19. december 2024
J.nr. 2024-0432197

Teknik- og Miljøforvaltningen

Christianshavns Lokaludvalg takker for muligheden for at afgive høringssvar vedrørende afgrænsningsnotatet forud for en miljøkonsekvensvurdering af Refshalevej. Her er vores bemærkninger.

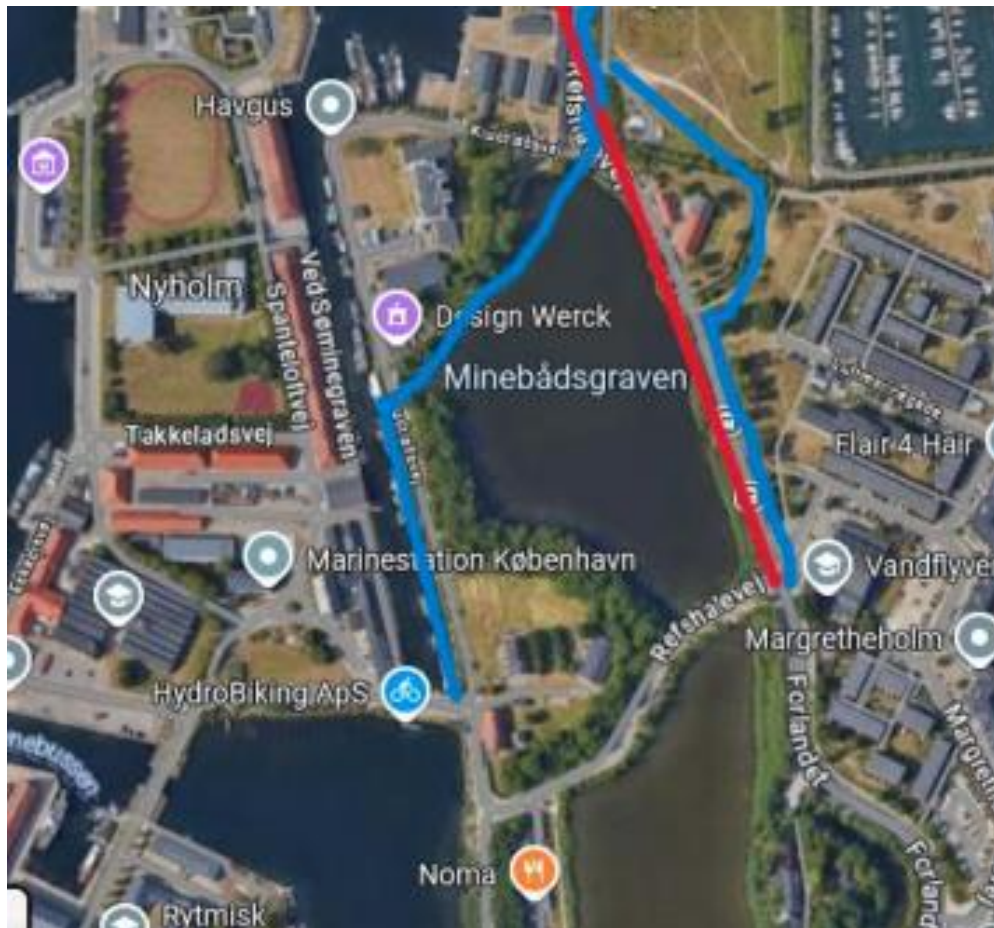
1. Vi ønsker at alternative ruteforslag belyses i miljøvurderingen.

I Christianshavns Lokaludvalg vurderer vi, at et vejtværsnit på 18 meter, der inkluderer vejbaner, fortov og cykelsti i et samlet tracé, er unødvendigt bredt og vil medføre betydelige indskrænkninger af grønne og blå områder. Derudover vil det stride mod de gældende fredningsbestemmelser.

Vi ønsker derfor, at miljøvurderingen også belyser et alternativ ruteforslag, der omfatter, at de to nuværende vejbaner forbeholdes biler og lastbiler mv., med et tværsnit på i alt ca. 7 meter, mens fodgængere og cyklister tilbydes andre forbindelser:

De kan enten bevæge sig A) ad Krudtløbsvej og derefter langs Quintus Bastion (blå streg til venstre) eller øst om Quintus Lynette (blå streg til højre).

Se illustration herunder:

I vores øjne lever forslaget op til undersøgelsens formål, som er at forbedre trafikikkerheden og øge fremkommeligheden til Refshaleøen jf. afsnit 1.3 Alternativer/0-alternativ.
